# PGD 60

DIRECTION ASSEMBLY MEAN: Z UP VEHICLE

## DPG/DPD 175

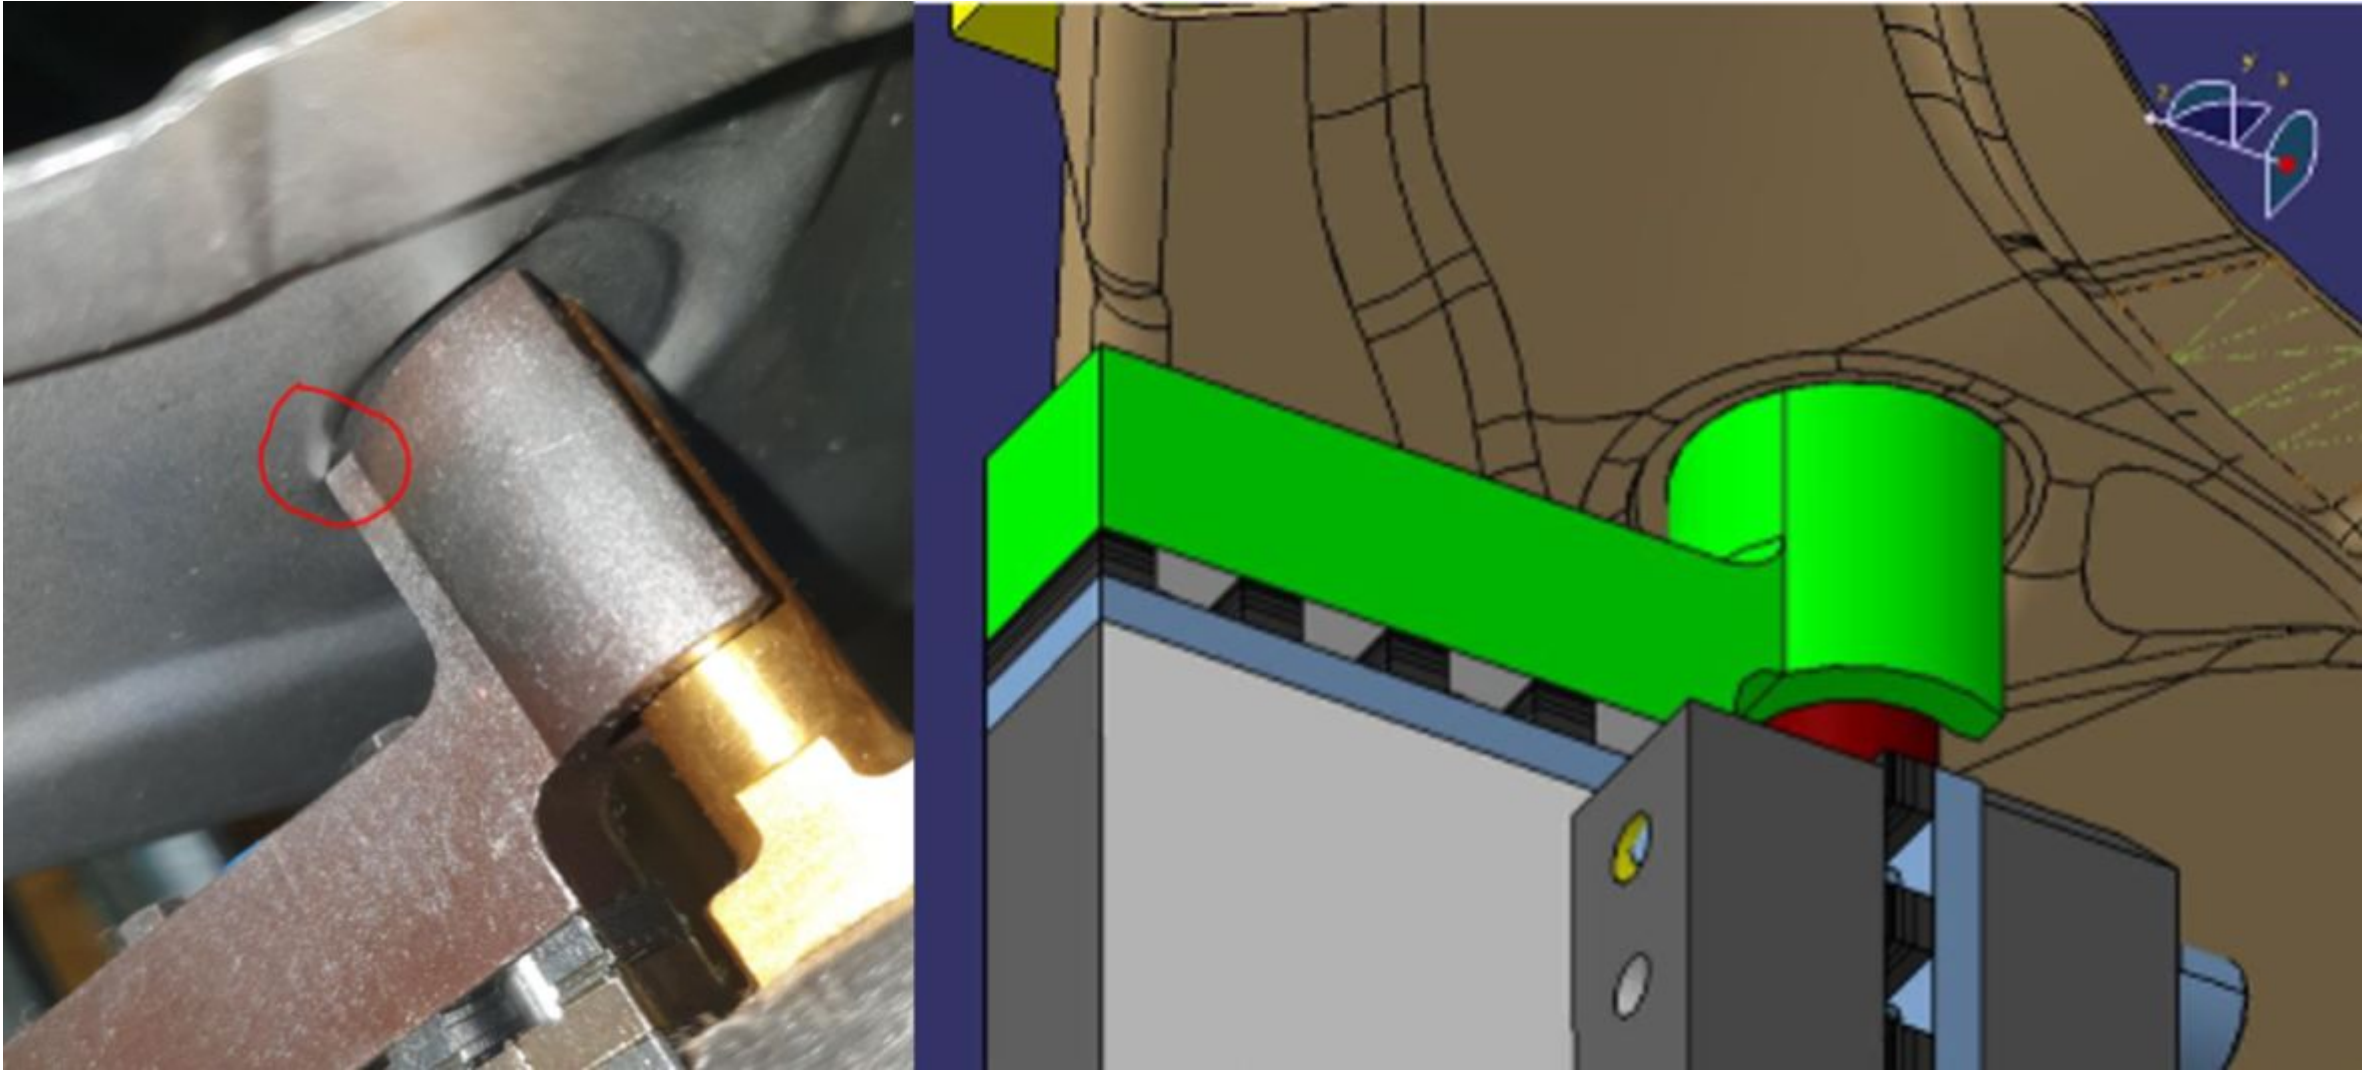
**DPG/DPD 175 Проблема - Деталь своим радиусом лежит на кронштейне референса В 3Д контакта референса с радиусом детали нет**
